**OSSERVAZIONE PRESENTATA DALL'ASSOCIAZIONE POLITICA
"OFFICINA TRAVERSETOLO"
ALLA REGIONE EMILIA-ROMAGNA
AREA VALUTAZIONE IMPATTO AMBIENTALE E AUTORIZZAZIONI
E A ARPAE PARMA**

nell'ambito del procedimento di Valutazione di Impatto Ambientale (VIA) del progetto "PARMA – Impianto Agrivoltaico Avanzato" nei Comuni di Montechiarugolo e Traversetolo – Proponente: Green Frogs Parma S.r.l.

Traversetolo, 25 luglio 2025

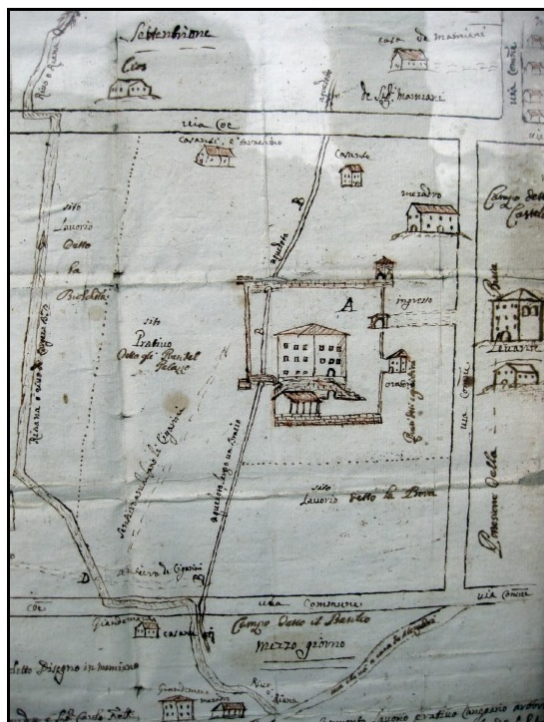
Nello screenshot di Google Maps sono riportati gli stessi numeri della didascalia riferita alla mappa del 1599 che individuano alcuni degli edifici citati o delle aree in cui sorgevano.

E' evidente come l'area di progetto sia sovrapposta, o a brevissima distanza, dai principali luoghi significativi documentati dalle mappe storiche. Alcuni di questi edifici conservano l'aspetto originario e sono protetti da tutela.

Figura 2.41. Aree idonee all'installazione dell'agrivoltaico

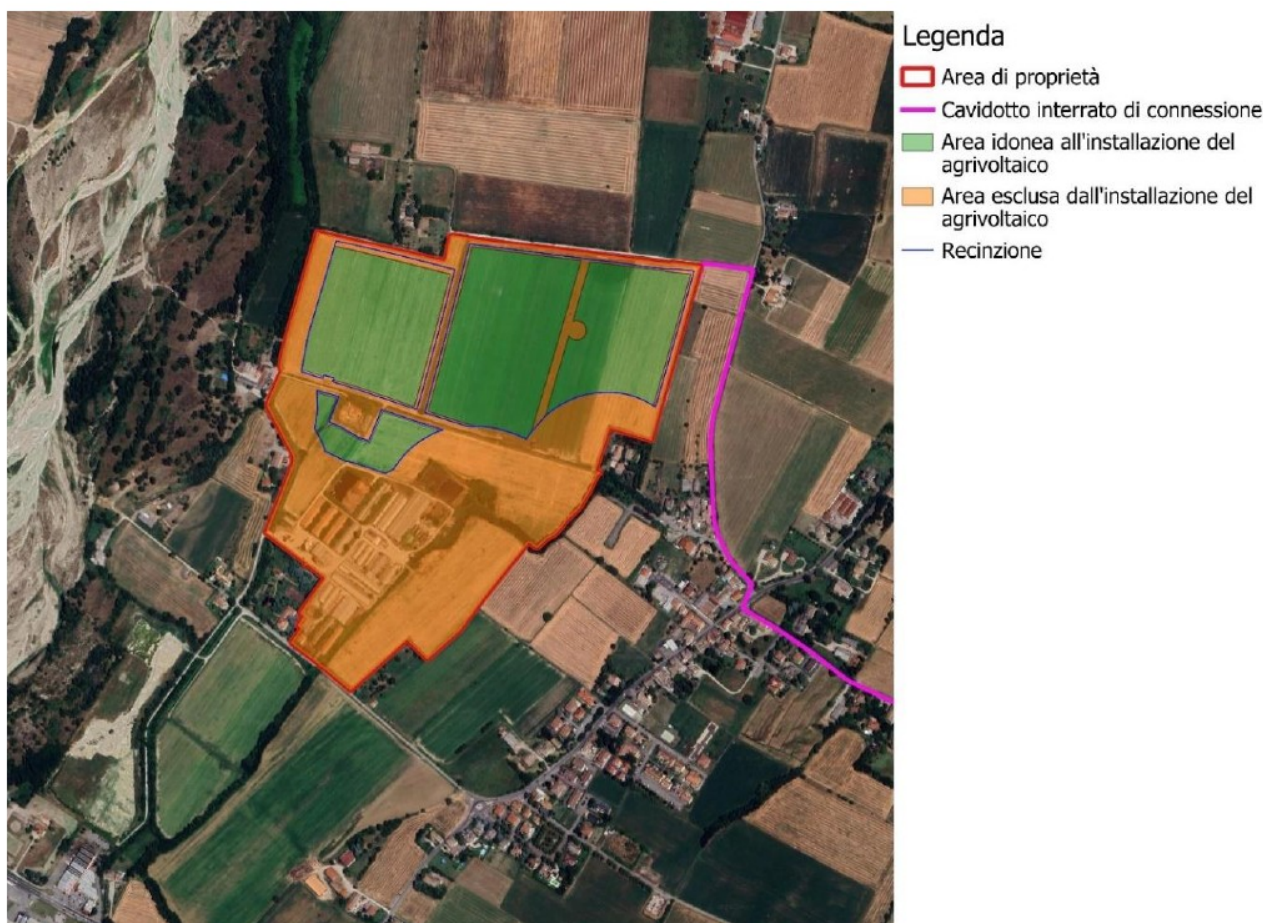
Se si prende come riferimento lo stabilimento invece che l'intera area a destinazione produttiva presente nel PSC (ma non più attuabile), il limite a Nord dei 500 m che si vede nell'immagine seguente arretra verso lo stabilimento stesso, riducendo così lo spazio utilizzabile per l'impianto

Inoltre, **si chiede di verificare se gli edifici delle ex porcilaie possono ancora essere considerati “stabilimento”**, vista la mancanza di attività produttiva e addirittura l'assenza delle coperture nei capannoni.

Figura 2.17. Carta delle tutele (PTPR 1993)

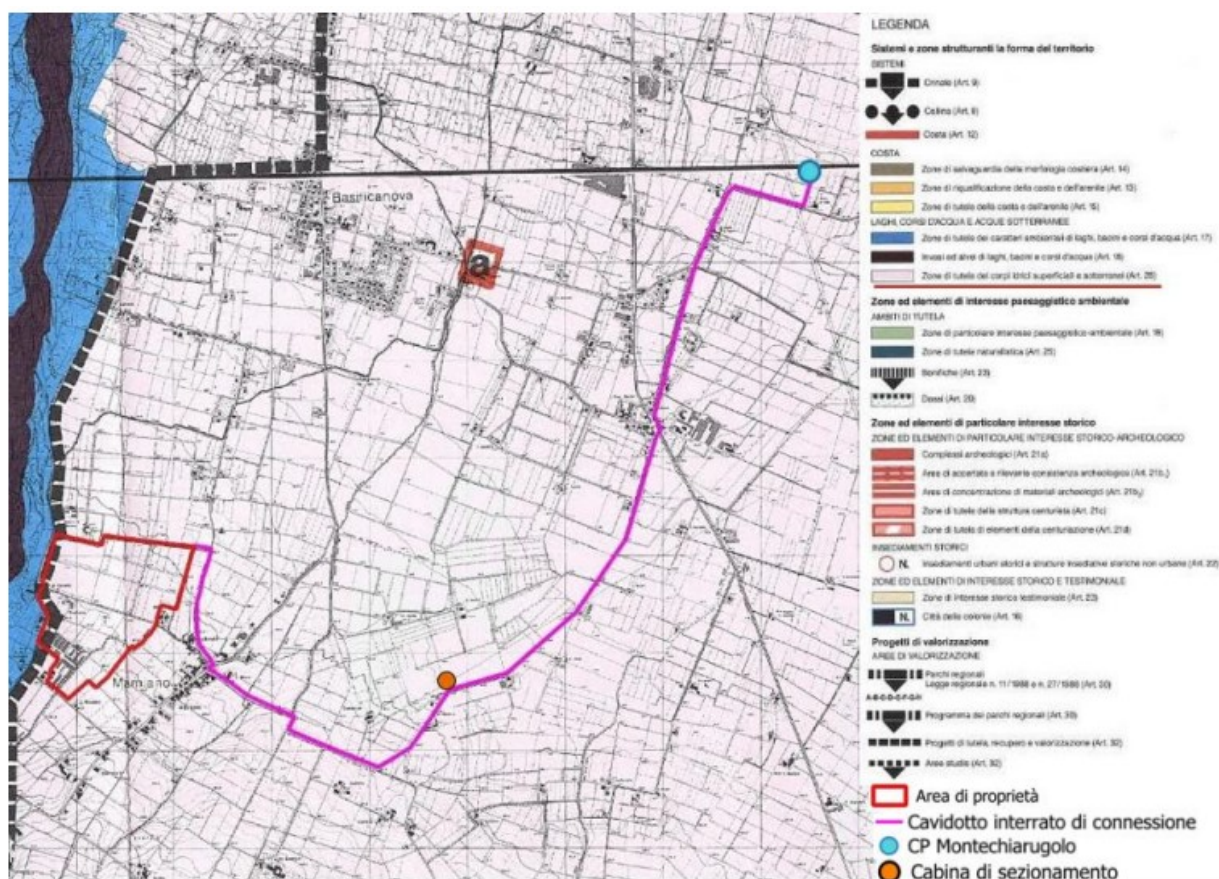
...l'area di proprietà così come opere di connessione (cavidotto interrato e cabina di sezionamento) ricadono all'interno delle zone di tutela dei corpi idrici superficiali e sotterranei (art.28). Nelle zone di tutela dei corpi idrici superficiali e sotterranei, caratterizzate da elevata permeabilità dei terreni con ricchezza di falde idriche... sono vietati: ... • l'interramento, l'interruzione o la deviazione delle falde acquifere sotterranee, con particolare riguardo per quelle alimentanti acquedotti per uso idropotabile

Importante quindi è porre attenzione ad un numero così elevato di pali profondi 4 m che potenzialmente potrebbero interferire con la falda, non essendoci uno studio recedente e un monitoraggio della oscillazione della falda stessa.

Figura 2.7: Inquadramento catastale

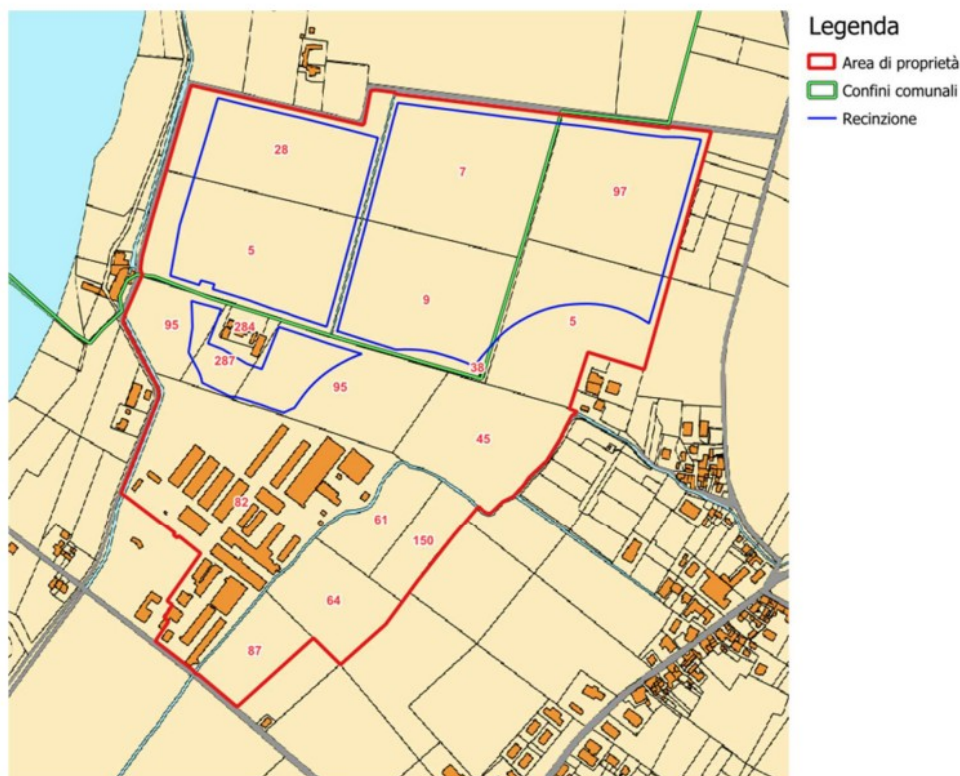
-A pag 12 fig 2.7:

il disegno inquadramento catastale, riportato anche in tutti gli altri documenti, contiene errori nell'identificazione delle particelle catastali (particella 9 al posto di 8 e particella 95 al posto di 96)

Figura 10.2: Rappresentazione delle strutture fotovoltaiche impiegate nel progetto e dettaglio dimensionale del singolo modulo.

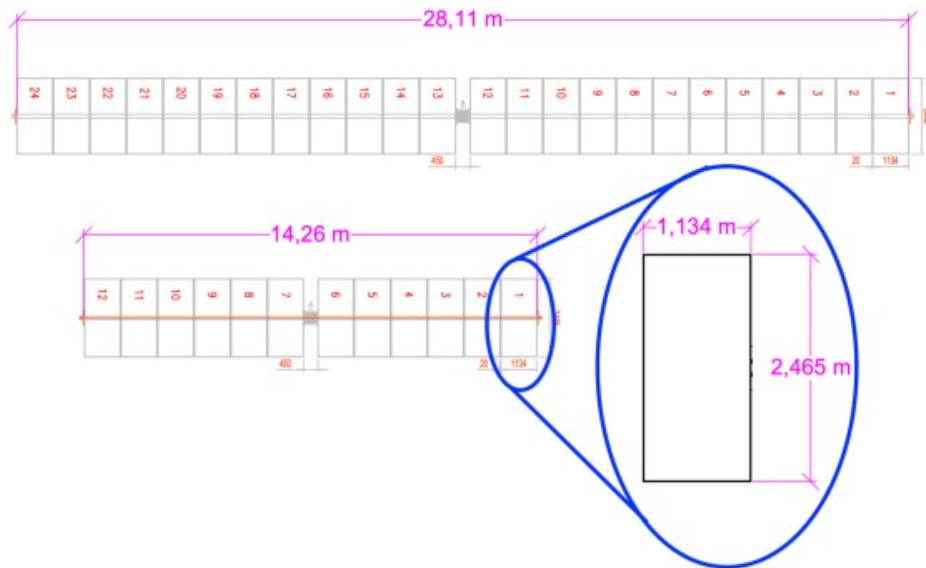
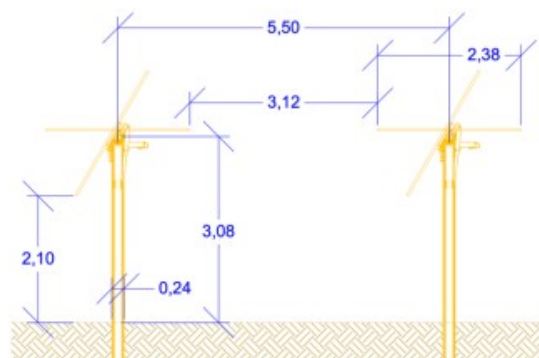
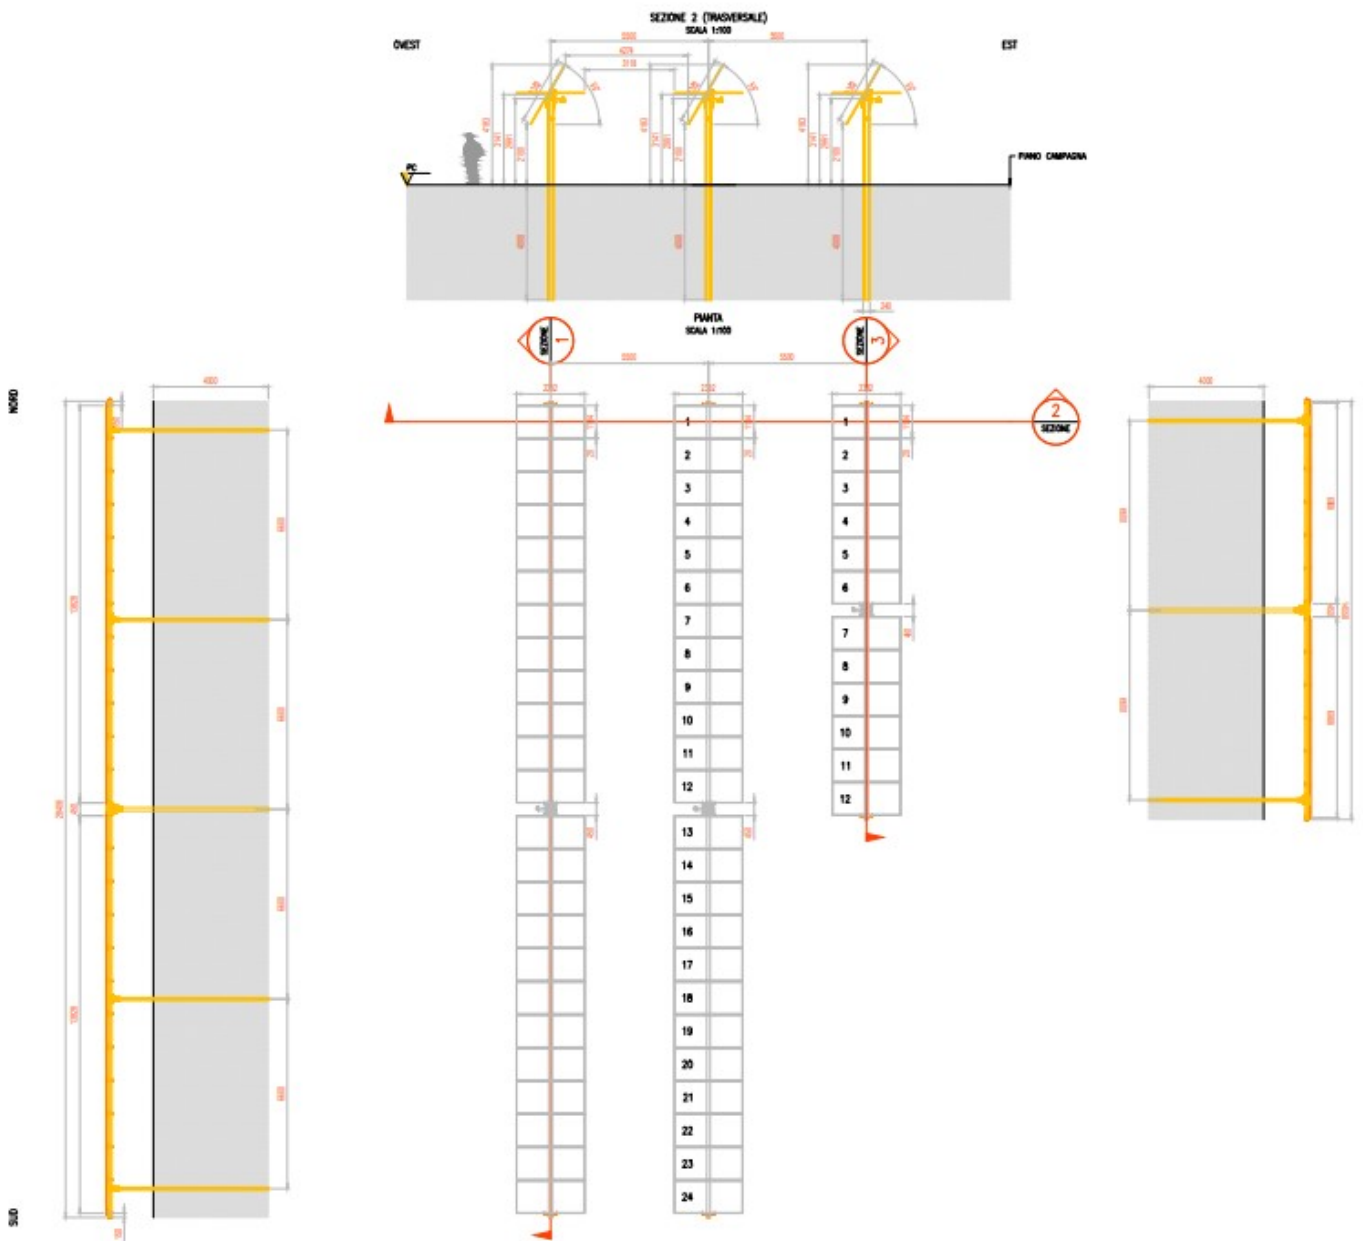
Incongruenze tra i due disegni di questa pagina (2.465 o 2.38 m?) e alcune misure sono diverse da quelle riportate nell'allegato "particolare strutture tracker", di seguito riportato

Figura 10.4: Dettaglio in sezione delle strutture energetiche scelte per l'impianto agrivoltaico con passaggio dei mezzi.

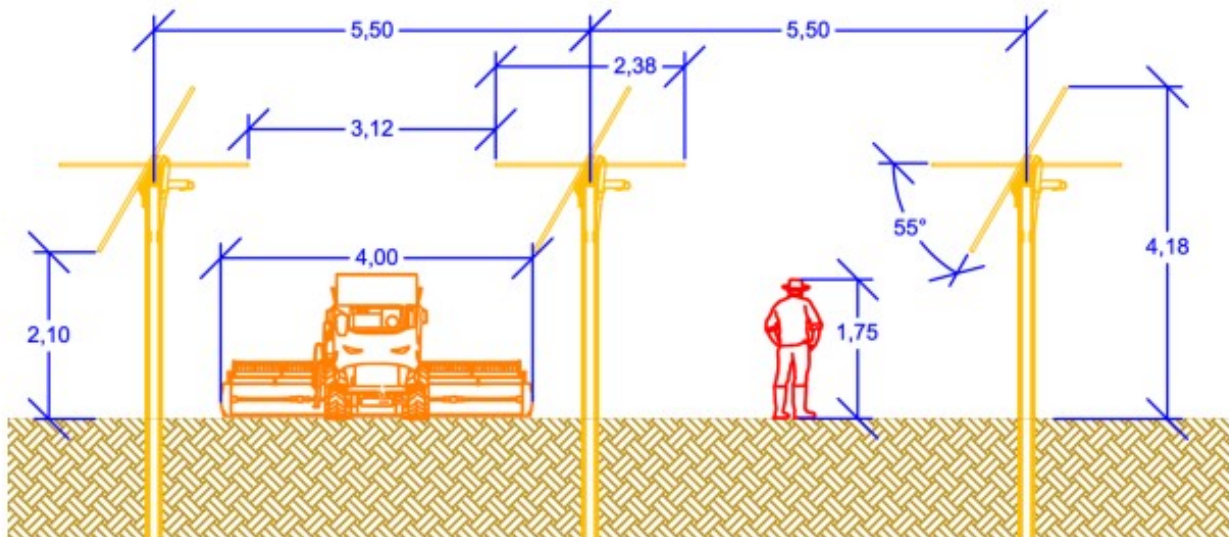
-A pag 90 l'immagine della macchina agricola non è realistica
